**Глобальный форум по безопасности
дорожного движения**

Группа экспертов по дорожным знакам и сигналам

Утверждение заключительного доклада Группы экспертов

Проект заключительного доклада

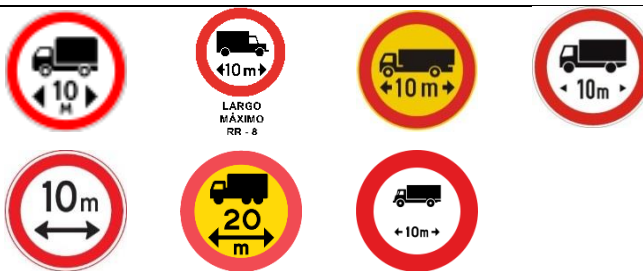
Группа отметила различие в использовании строчных и прописных букв для обозначения «Т» (т. е. в некоторых странах используется строчная буква «т»), а также в ее расположении на знаке; к тому же некоторые страны используют запятые и знаки периода. Группа отметила также различия в остроте стрелок и осей. Группа сочла, что обозначение в Конвенции следует изменить с прописной буквы на строчную («т») и что буква «т» должна быть расположена там, где она расположена в настоящее время в Конвенции.

И наконец, с точки зрения Группы, там, где используется запятая или знак периода, высота второй цифры должна составлять две трети от высоты первой цифры, а строчная буква «т» должна ставиться сразу же за второй цифрой и на том же уровне и выглядеть пропорционально. Если требуется указать часть, то, по мнению Группы, ее величина должна округляться до ближайшего десятичного знака (например, 3,5 т, 7,8 т). Если речь идет о целом числе (например, 7,00 т), то его следует изображать без нулей и без знаков периода (например, 7 т).

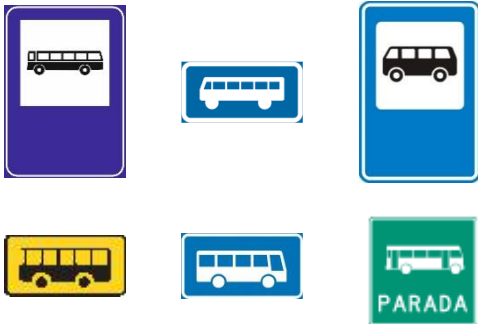
Группа отметила, что большинство стран используют знак иного формата, отличающийся от примера знаков Е, 14 в и Е, 14 с.

Группа сочла, что использование символа «+» на знаках Е, 14 в и Е, 14 с требуется Конвенцией, но это предписание в ряде стран (Иран, Сербия, Черногория) не выполняется. Когда в сочетании со знаком Е, 14 а используются дополнительные таблички, то на табличке вместе с обозначением или, если это невозможно, вместе с названием вида транспорта должен быть указан знак «+».

Договаривающимся сторонам следует принять к сведению рекомендацию в отношении этого знака, приведенную в разделе 1.2 настоящего документа.

Н, 3 в, Н, 4 в Направления действия запрещения стоянки

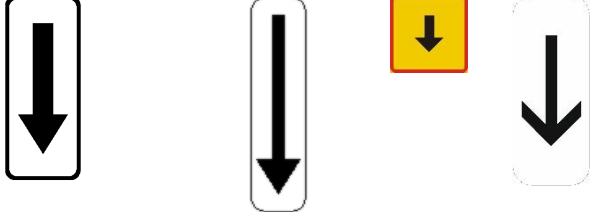
Группа отметила, что в большинстве стран используется одна стрелка с двумя наконечниками (согласно Конвенции), но в некоторых странах используются две стрелки (каждая с наконечниками). По мнению Группы, последний подход соответствует Конвенции. Группа отметила также, что в некоторых странах (Литве, Австрии) используется одна стрелка с двумя наконечниками, а единица измерения указывается над стрелкой в середине.

По мнению Группы, важно правильно размещать знак, чтобы направление запрещения стоянки было указано четко.
